リコール届出一覧表

リコール届出番号	2996	リコール開始日	平成24年 7月27日
届出者の氏名又は名称	株式会社 矢野特殊自動車 代表取締役社長 矢野彰一	問合せ先:品質保証部 TEL (代)092-963-2000	
不具合部位(部品名)	荷室ドア施錠装置(電気錠)		
基準不適合状態にあると認める構造、装置又は性能の状況及びその原因	バン型荷台の荷室ドア施錠装置の施錠確認ランプの灯色が不適切なため、リモコンキーにて施錠装置を開錠した場合、当該赤色ランプが点灯した状態で走行することが可能であることから、道路運送車両の保安基準第42条で定めるその他の灯火等の制限に抵触する。		
改善措置の内容	全車両、施錠装置を対策品と交換する。		
不具合件数	なし	事故の有無	なし
発見の動機	部品製造元からの連絡による。		
自動車使用者及び自動車分解整備事業者に対する周知させるための措置	<ul style="list-style-type: none"> ・使用者:直接訪問若しくは電話により通知する。 ・自動車分解整備事業者:使用者をすべて把握しているため、日整連発行の機関紙に掲載する措置はとらない。 ・改善実施済車には、運転席側ドア開口部のドアストライカー付近にNo.2996のステッカーを貼り付ける。

改善箇所説明図

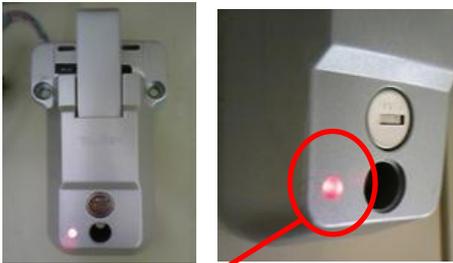
基準不適合発生箇所

バン型荷台の荷室ドア施錠装置の施錠確認ランプの灯色が不適切なため、リモコンキーにて施錠装置を開錠した場合、当該赤色ランプが点灯した状態で走行することが可能であることから、道路運送車両の保安基準第42条で定めるその他の灯火等の制限に抵触する。

改善措置の内容

全車両、施錠装置を対策品に交換する。
